ABWÄGUNG ZU DEN BEHÖRDEN UND TÖBS

Zur 10. Änderung des Bebauungsplanes Nr. A2

Gemeinde Niederzier – Ortslage Niederzier

Juni 2020

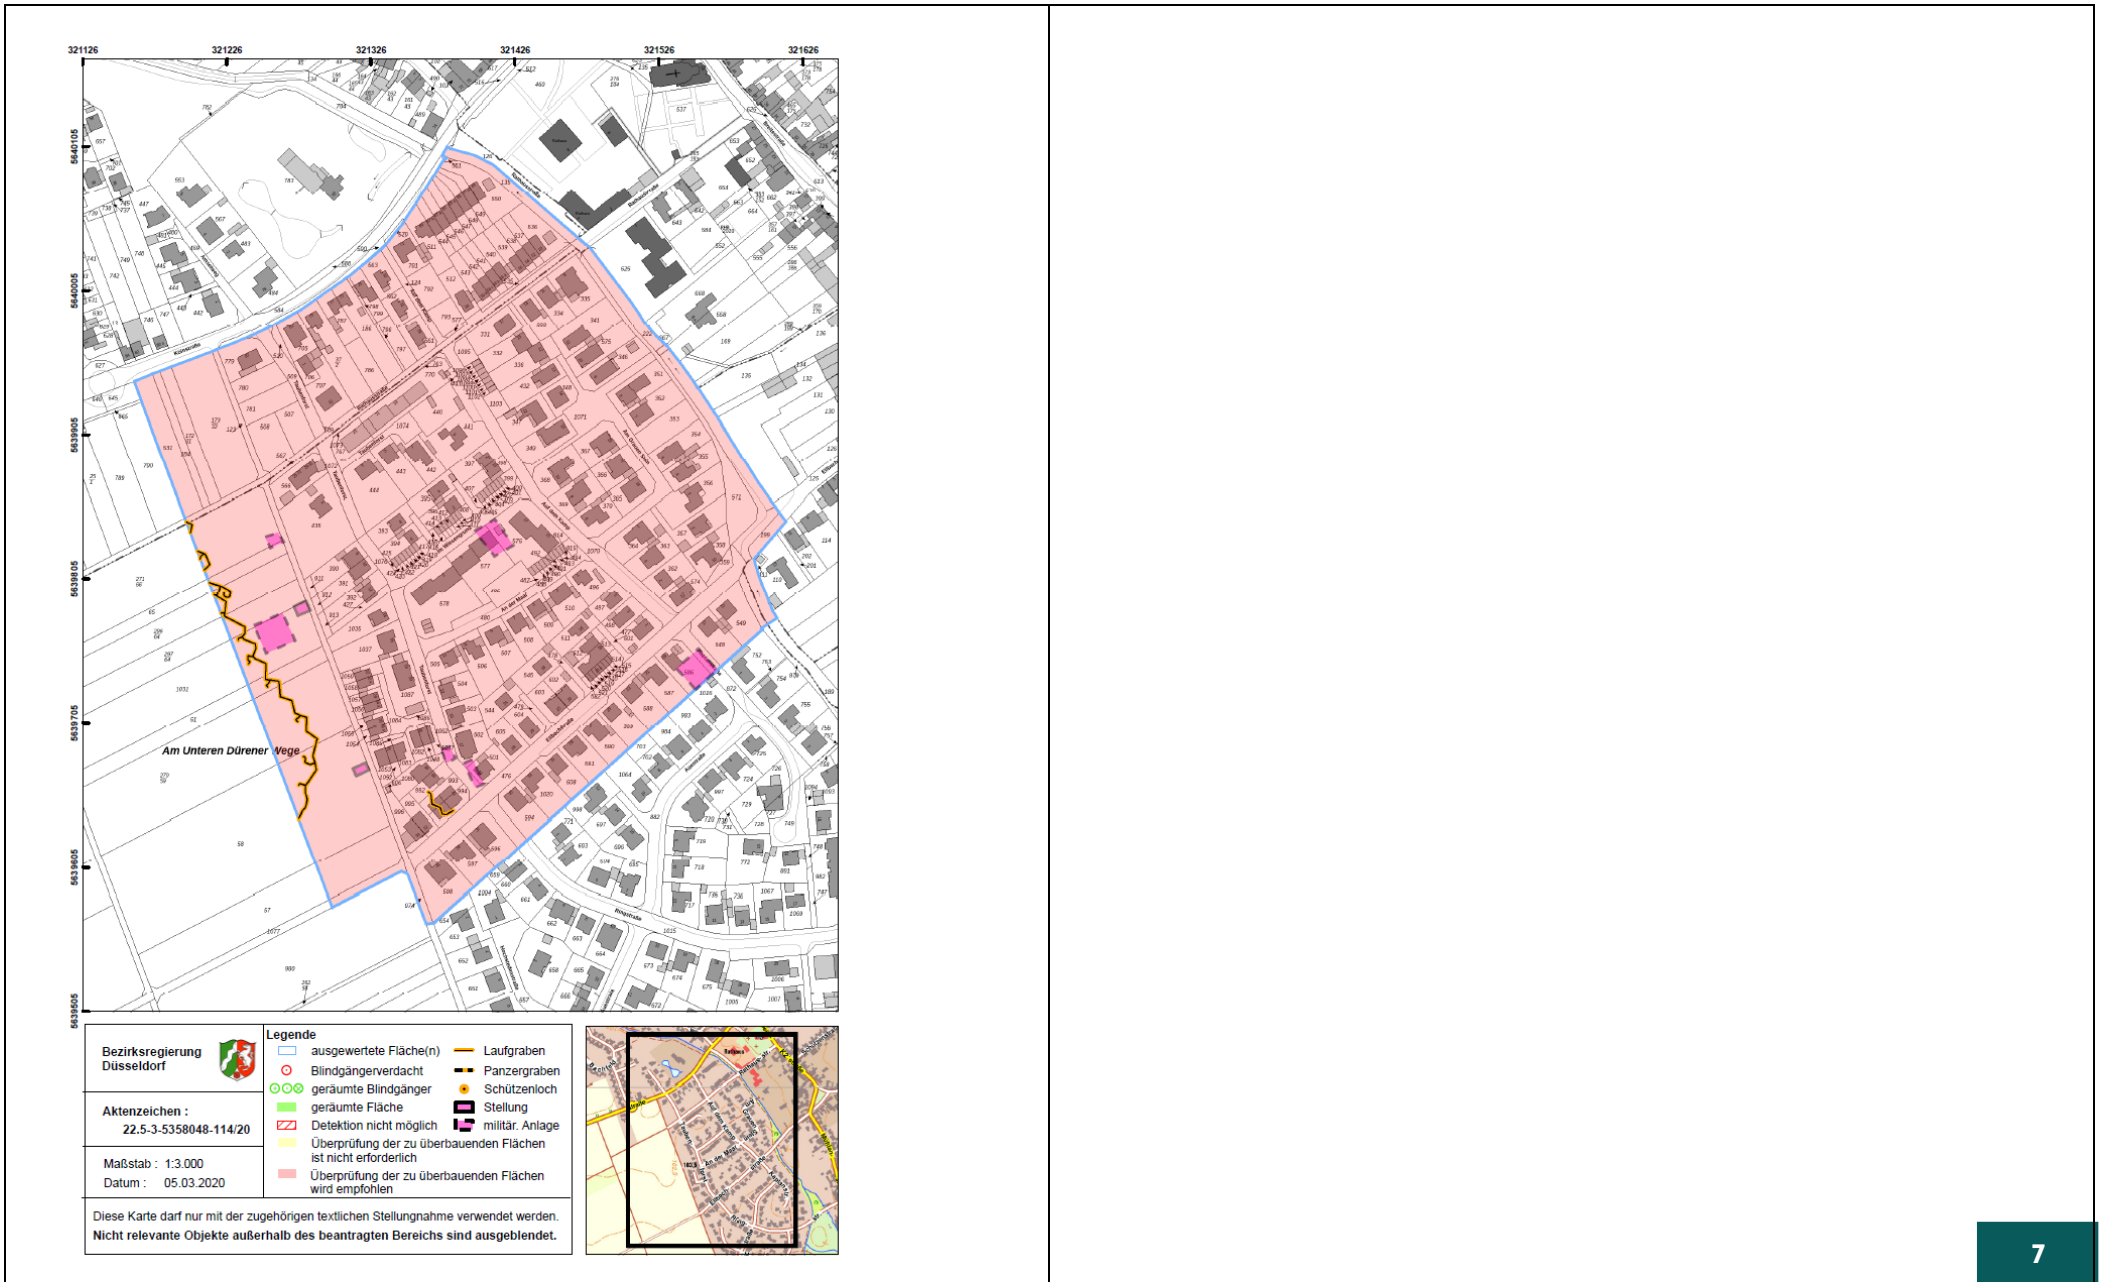
Luftbilder aus den Jahren 1939 - 1945 und andere historische Unterlagen liefern Hinweise auf vermehrte Bodenkampfhandlungen und Bombenabwürfe. Insbesondere existiert ein konkreter Verdacht auf Kampfmittel bzw. Militäreinrichtungen des 2. Weltkrieges (Geschützstellung und militärische Anlage). **Ich empfehle eine Überprüfung der zu überbauenden Fläche auf Kampfmittel im ausgewiesenen Bereich der beigefügten Karte sowie der konkreten Verdachte.** Die Beauftragung der Überprüfung erfolgt über das Formular [Antrag auf Kampfmitteluntersuchung](#) auf unserer Internetseite¹.

Sofern es nach 1945 Aufschüttungen gegeben hat, sind diese bis auf das Geländenniveau von 1945 abzuschleifen. Zur Festlegung des abzuschleifenden Bereichs und der weiteren Vorgehensweise wird um Terminabsprache für einen Ortstermin gebeten. Verwenden Sie dazu ebenfalls das Formular [Antrag auf Kampfmitteluntersuchung](#).

Erfolgen Erdarbeiten mit erheblichen mechanischen Belastungen wie Rammarbeiten, Pfahlgründungen, Verbauarbeiten etc. empfehle ich zusätzlich eine Sicherheitsdetektion. Beachten Sie in diesem Fall auf unserer Internetseite das [Merkblatt für Baugründeingriffe](#).

Die vorgetragenen Belange stellen die Vollziehbarkeit der Planung nicht in Frage, da sie auf der nachgelagerten Ebene der Bauausführung, z.B. durch die Räumung eventuell vorhandener Kampfmittel bewältigt werden können. Diese Räumung erfolgt sinnvollerweise vor dem Baubeginn, unmittelbar nach der Baufeldfreimachung. Alternativ können Kampfmittel grundsätzlich im Boden verbleiben, wenn in die entsprechenden Bodenschichten nicht eingegriffen wird.

Zusätzlich wird der nachfolgende Hinweis in den Bebauungsplan selbst aufgenommen:

„4. Kampfmittel

Die Bezirksregierung Düsseldorf – Dez. 22 (Gefahrenabwehr, Hafensicherheit, Kampfmittelbeseitigung) empfiehlt eine Überprüfung der zu überbauenden Fläche auf Kampfmittel. Sofern es nach 1945 Aufschüttungen gegeben hat, sind diese bis auf das Geländenniveau von 1945 abzuschleifen. Zur Festlegung des abzuschleifenden Bereichs und der weiteren Vorgehensweise wird um Terminabsprache für einen Ortstermin gebeten. Die Beauftragung erfolgt jeweils über das Formular Antrag auf Kampfmitteluntersuchung auf der Internetseite der Bezirksregierung Düsseldorf.

Erfolgen Erdarbeiten mit erheblichen mechanischen Belastungen wie Rammarbeiten, Pfahlgründungen, Verbauarbeiten etc. wird zusätzlich eine Sicherheitsdetektion empfohlen. In diesem Fall ist das Merkblatt für Baugründeingriffe auf der Internetseite der Bezirksregierung Düsseldorf zu beachten.“

<p>18.1.3 Anlage 1</p>

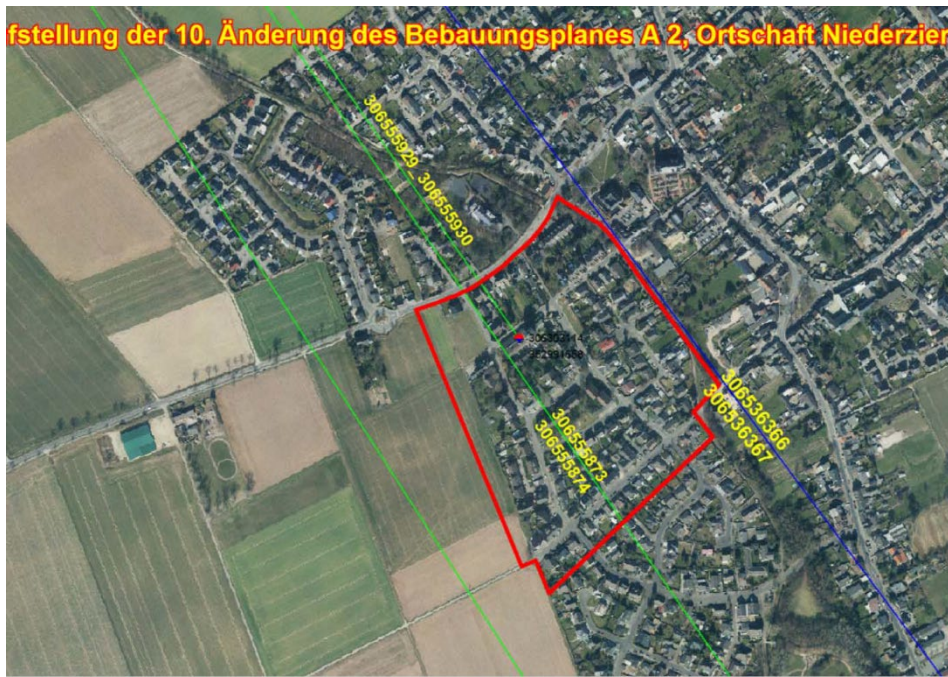
<p>Man kann sich diese Telekommunikationslinie als einen horizontal über der Landschaft verlaufenden Zylinder mit einem Durchmesser von rund 40-60m (einschließlich der Schutzbereiche) vorstellen (abhängig von verschiedenen Parametern).</p> <p>Bitte beachten Sie zur Veranschaulichung die beiliegenden Skizzen mit Einzeichnung des Trassenverlaufes. Alle geplanten Konstruktionen und notwendige Baukräne dürfen nicht in die Richtfunktrasse ragen. Wir bitten um Berücksichtigung und Übernahme der o.g. Richtfunktrasse in die Vorplanung und in die zukünftige Bauleitplanung bzw. den zukünftigen Flächennutzungsplan. Innerhalb der Schutzbereiche (horizontal und vertikal) sind entsprechende Bauhöhenbeschränkungen festzusetzen, damit die raumbedeutsame Richtfunkstrecke nicht beeinträchtigt wird.</p> <p>Es muss daher ein horizontaler Schutzkorridor zur Mittellinie der Richtfunkstrahlen von mindestens +/- 30 m und einen vertikalen Schutzabstand zur Mittellinie von mindestens +/-20m eingehalten werden.</p> <p>Wir bitten um Berücksichtigung und Übernahme der o.g. Richtfunktrassen einschließlich der geschilderten Schutzbereiche in die Vorplanung und in die zukünftige Bauleitplanung bzw. den zukünftigen Flächennutzungsplan. Innerhalb der Schutzbereiche (horizontal und vertikal) sind entsprechende Bauhöhenbeschränkungen s. o. festzusetzen, damit die raumbedeutsamen Richtfunkstrecken nicht beeinträchtigt werden.</p> <p>Sollten sich noch Änderungen in der Planung / Planungsflächen ergeben, so würden wir Sie bitten uns die geänderten Unterlagen zur Verfügung zu stellen, damit eine erneute Überprüfung erfolgen kann.</p>	<p>Der Trassenverlauf der Telekommunikationslinien wurde mitsamt der Schutzkorridore nachrichtlich in den Bebauungsplan übernommen.</p> <p>Ergänzend wurde der nachfolgende Hinweis in den Bebauungsplan eingefügt:</p> <p><i>„8. Richtfunk</i></p> <p><i>Durch das Plangebiet verlaufen Richtfunktrassen der Telefónica Germany GmbH & Co. OHG. Der Verlauf wurde nachrichtlich in den Bebauungsplan aufgenommen.</i></p> <p><i>Bei der Errichtung und/oder Änderung von baulichen Anlagen im Trassenverlauf ist folgendes zu beachten:</i></p> <p><i>Zur Mittellinie der Richtfunkstrahlen ist ein horizontaler Schutzabstand von mindestens +/- 30 m und ein vertikaler Schutzabstand von mindestens +/-20 m einzuhalten. Zur Ermittlung der genauen Höhenlage der Richtfunkverbindung sowie der ihr zugehörigen Fresnelzone und der sich daraus ergebenden konkreten Schutzabstände ist die Telefónica Germany GmbH & Co. OHG, Südwestpark 38, 90449 Nürnberg zu kontaktieren.“</i></p>	<p>Die Stellungnahme wird berücksichtigt.</p>

Die Anlage wird zur Kenntnis genommen.
